Mission régionale d'autorité environnementale

**Avis sur le projet d'installation  
d'un parc photovoltaïque au sol sur les communes de :  
Ecriennes, Matignicourt-Goncourt et Thiéblemont-Farémont  
(51),  
porté par la société SAS URBA327**

n°MRAe 2022APGE7

Figure 2: Variante 5 ou variante retenue par le maître d'ouvrage

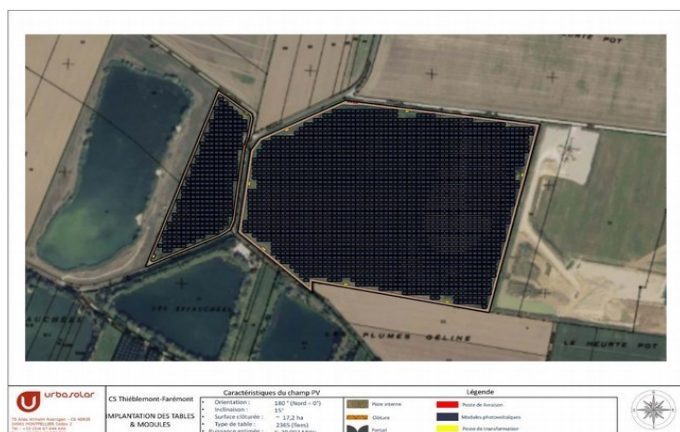
L'Ae relève que l'étude ne précise pas ce qu'il adviendra des surfaces à enjeux non clôturées.

**L'Ae recommande que les surfaces à enjeux environnementaux évitées (soit 2,7 ha) restent gérées dans le cadre du projet au titre de mesure d'accompagnement.**

Figure 4 : la ZIP est proche de réservoirs de biodiversité

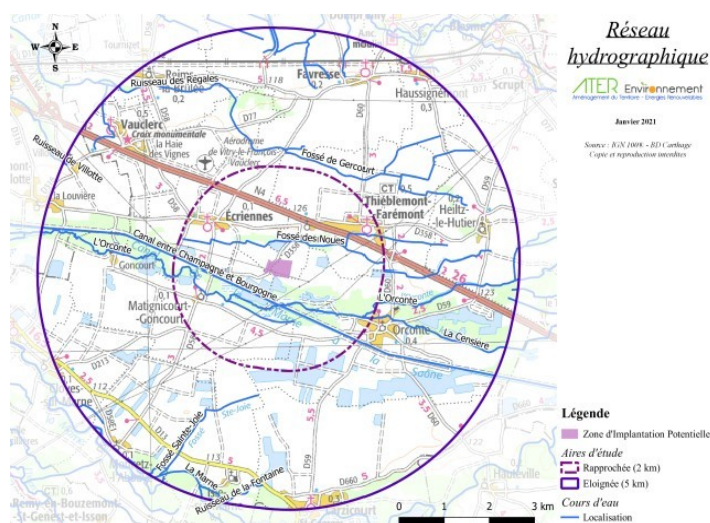
L'Ae considère que si le site d'implantation du projet (SIP) est présenté comme la réutilisation d'anciennes carrières, celui-ci est proche de réservoirs de biodiversité<sup>12</sup> et le site est aujourd'hui devenu un espace naturel riche en biodiversité (liée principalement à la juxtaposition de milieux aquatiques et humides, de milieux forestiers, de milieux de plaine cultivée et de bocages) comportant de nombreuses fonctionnalités écologiques installées pour des habitats et des espèces protégées qui doivent davantage être pris en considération.

L'Ae s'interroge fortement sur le choix d'un site très proche d'un réservoir de biodiversité<sup>13</sup> comme futur site de l'installation photovoltaïque. Ce site qui s'inscrit lui-même dans un réseau de continuités écologiques contribuant au maillage serré des trames verte et bleue locales, comporte une très riche biodiversité et est le lieu d'accomplissement du cycle de vie (reproduction, alimentation, repos) de nombreuses espèces (oiseaux, chauves-souris, et insectes).

***L'Ae recommande de justifier le choix du site d'implantation de la centrale après comparaison d'alternatives possibles à l'échelle plus large de l'intercommunalité, voire du SCoT (en cours d'élaboration), sur la base de critères environnementaux, notamment celui des milieux naturels, de la biodiversité, pour démontrer le moindre impact environnemental de son projet.***
